基準不適合発生箇所

改善内容

④燃料ポンプ用電気配線

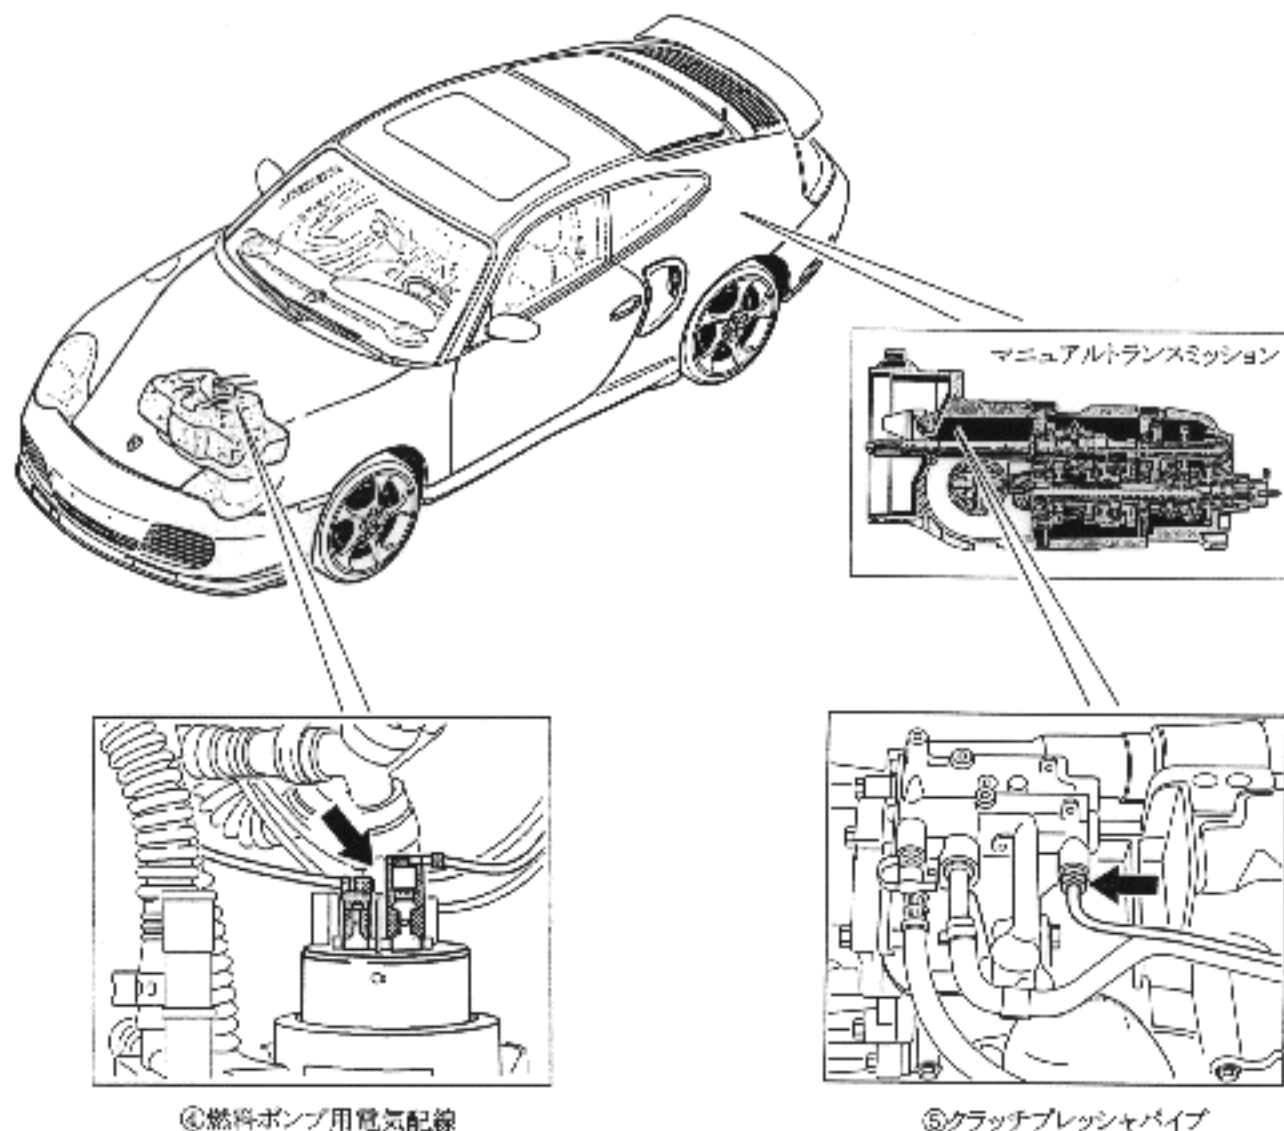
燃料タンク内に設置している燃料ポンプ用電気配線のコネクタのかしめ(矢印)が不適切なため、そのままの状態で使用を続けると、コネクタの接触抵抗が上昇し、燃料ポンプの出力が低下するため、原動機の回転が不安定になり、最悪の場合、原動機が停止し、再始動ができなくなるおそれがある。

全車両、当該燃料ポンプ用電気配線を良品と交換する。

クラッチプレッシャパイプのクラッチリリースシリンダ取付部において、走行中の振動により、当該パイプ取付部(矢印)より作動油が漏れ、クラッチ操作及びハンドル操作が重くなるとともに作動油が排気管に滴下し、火災に至るおそれがある。

全車両、当該クラッチプレッシャパイプにブラケットを取付ける。なお、指定された車両については、当該クラッチプレッシャパイプを交換する。
